Oggetto: **[ID:7607] MANFREDONIA (FG):** progetto per la realizzazione di un “Impianto integrato agri-voltaico, da realizzarsi nel Comune di Manfredonia (FG) in località Borgo Mezzanone – Macchia Rotonda, costituito da impianto olivicolo superintensivo e impianto fotovoltaico di potenza nominale pari a 25,590 MWp.

Proponente: Società IPC Puglia S.r.l.

Parere

Fig. 3 Elaborato 4HBF9T0_Relazione paesaggistica_Rapporto dell'impianto con i beni e gli ulteriori contesti tutelati

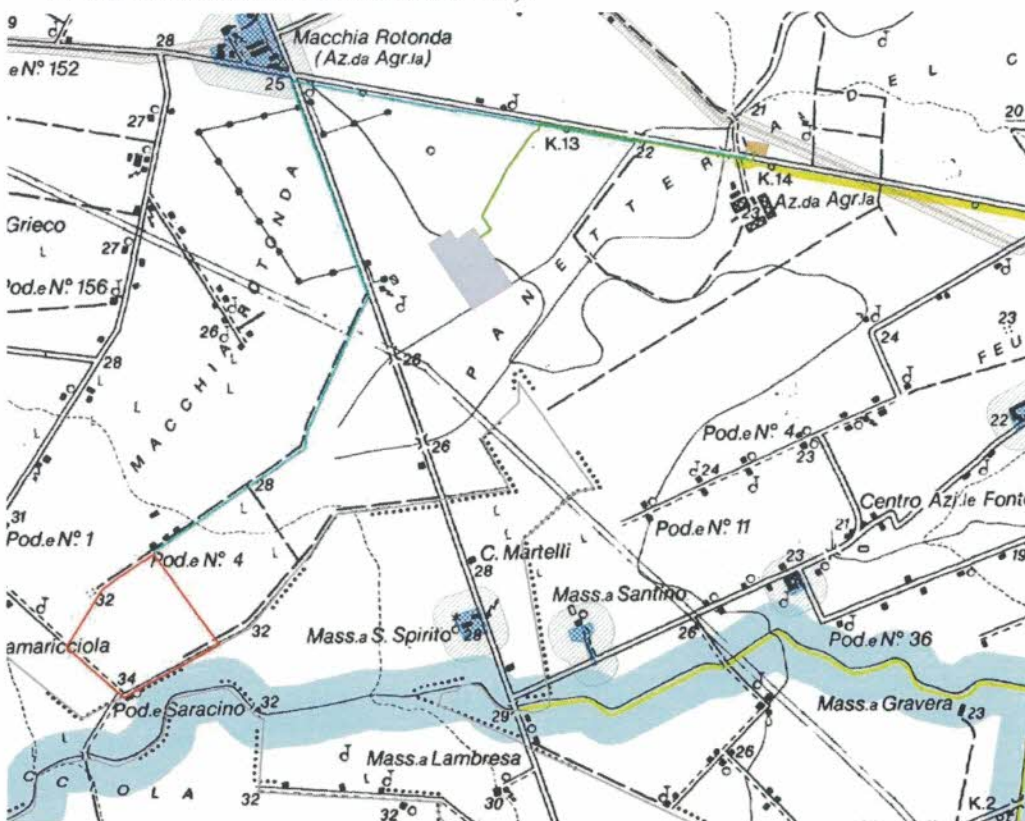
Dalla consultazione degli elaborati del PPTR approvato con DGR n. 176 del 16.02.2015 e ss.mm.ii, si rileva che l'intervento proposto intercetta direttamente le seguenti componenti culturali e paesaggistiche:

- UCP – Area di rispetto delle componenti culturali e insediative (Masseria Rotonda – tracciato di cavidotto di collegamento alla SE)
- UCP – Area di rispetto delle componenti culturali e insediative (Regio Tratturello Foggia Zapponeta – Cabina di servizio/Sottostazione di trasformazione).

Fig. 4 Documentazione integrativa – Elaborato 4HBFT9T0 Valutazione degli impatti cumulativi della componente visiva

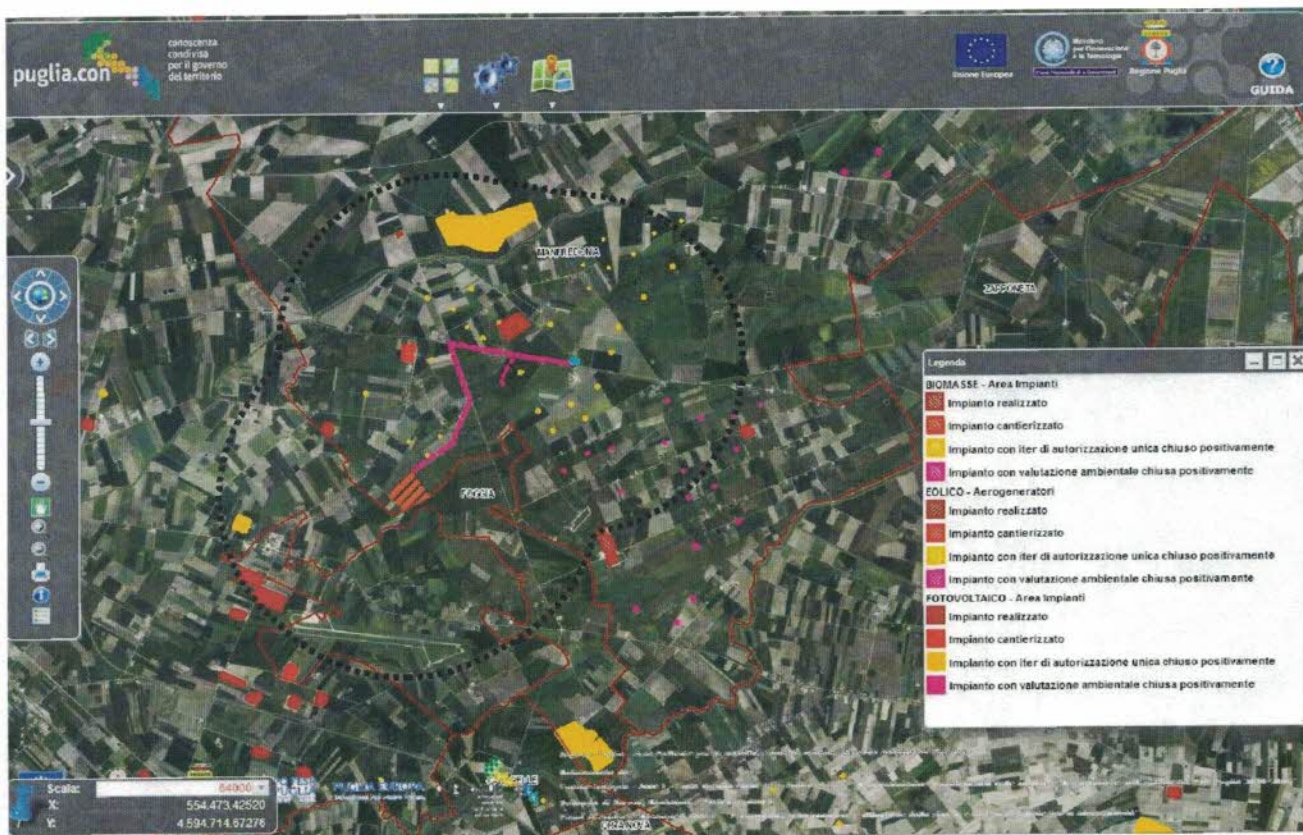
Secondo quanto riportato dalla Soprintendenza territoriale nel parere di competenza sopra citato: «Per quanto non ancora oggetto di una nuova disciplina che consideri la tipologia dell’agrovoltaico, non pare improprio sottolineare la contestuale presenza all’interno della zona di visibilità teorica, definita come area buffer di circa 3 km intorno all’area dei seguenti impianti: l’impianto di biomassa autorizzato e realizzato, n. 8 impianti fotovoltaici, di cui 1 autorizzato e non realizzato, n. 5 impianti fotovoltaici autorizzati e realizzati, n. 2 autorizzati e cantierizzati, per una superficie complessiva di fotovoltaici pari a circa 63 ha. Sono presenti anche degli impianti eolici, nello specifico n. 22 aerogeneratori, di cui n. 4 appartenenti ad un impianto eolico in valutazione, i restanti 18 aerogeneratori sono realizzati, i più prossimi si trovano a c.ca 300 metri dall’impianto fotovoltaico in valutazione.

Se tali preesistenze non possono essere soppesate nei termini dettagliatamente descritti dalla D.G.R. n. 2122, è pur vero che le iniziative rilevate nelle aree contermini denotano trasformazioni il cui impatto paesaggistico non può non ritenersi soggetto ad una valutazione complessiva di ogni elemento potenzialmente incidente sull’integrità del mosaico agricolo».

Fig. 4. Elaborato 4HBF9T0 Studio di Impatto ambientale. Alternative localizzative

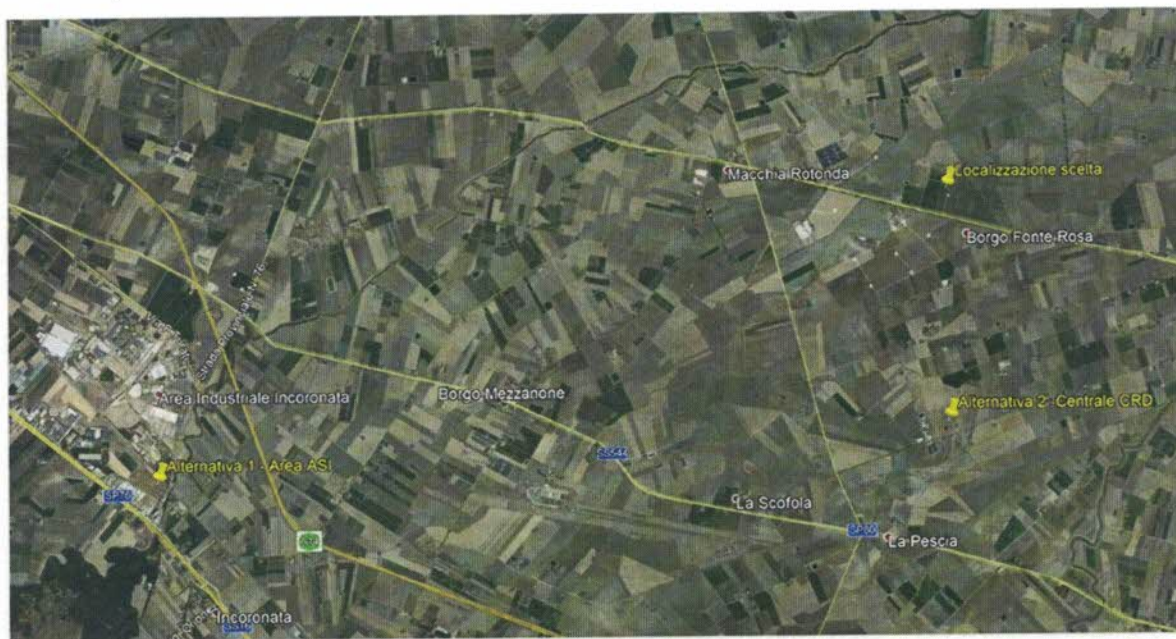
CONSIDERATO che, in particolare l'alternativa n. 1 (in area industriale) risulta in linea con quanto stabilito dal Dlgs n. 199/2021 in merito alle aree idonee e risulta avere più coerenza con gli obiettivi e gli indirizzi del PPTR in merito alla localizzazione degli impianti fotovoltaici e apparirebbe in linea con quanto auspicato dallo stesso PPTR in merito alla riqualificazione, al miglioramento della qualità paesaggistica ed architettonica delle aree produttive e commerciali e alla valorizzazione del loro rapporto con le aree agricole contermini, sopra richiamati.

VALUTANDO dunque, per quanto sopra esposto, che risulta più opportuno sviluppare l'alternativa di localizzazione n. 1 come proposta dalla Società e dalla stessa rappresentata nella figura seguente (cfr. Elaborato 4HBF9T0 Studio di Impatto ambientale).
